poniżej znajdują się odpowiedzi na pytania zadane w ramach zapytania o informację „Wybór Wykonawców umowy ramowej na świadczenie usług związanych z budową ogólnodostępnych stacji ładowania pojazdów elektrycznych.”

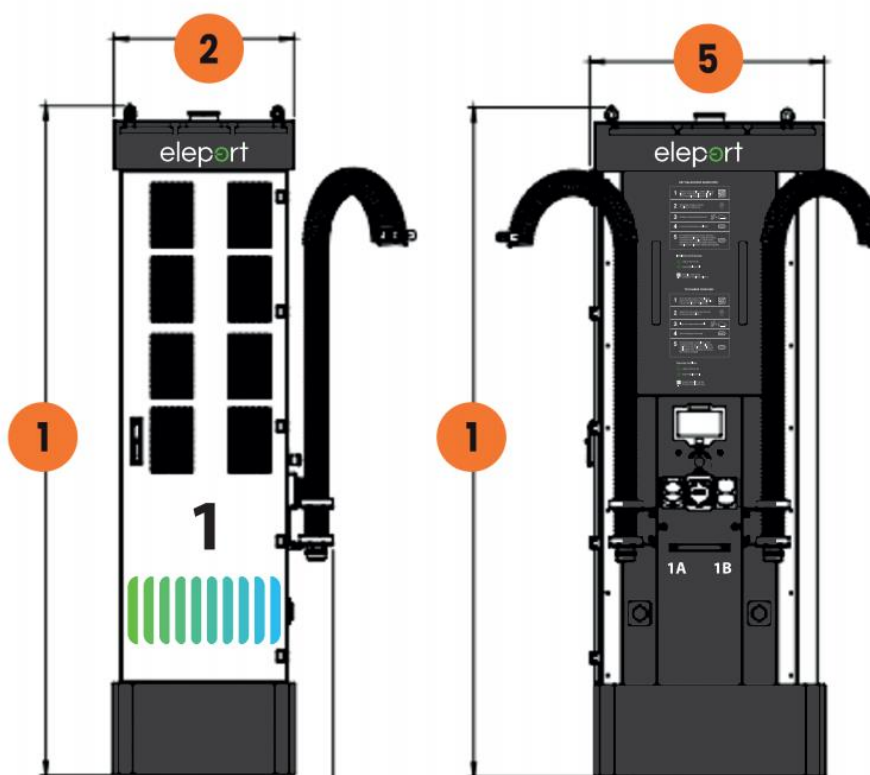
7. Prosimy o przesłanie przykładowego projektu naklejek który pozwoli nam na oszacowanie kosztów ich przygotowania

*Przykładowa wizualizacja stacji ładowania znajduje się poniżej.*

*Wymiary naklejek:*

*„eleport” - 645x127mm*

*„instrukcja obsługi” x 2 - 212x700mm*

*„1” - 200x200mm*

*„pasek w odcieniach zielono-niebieskich” - 645x300mm*

*„1A” - 70x70mm*

*„1B” - 70x70mm*
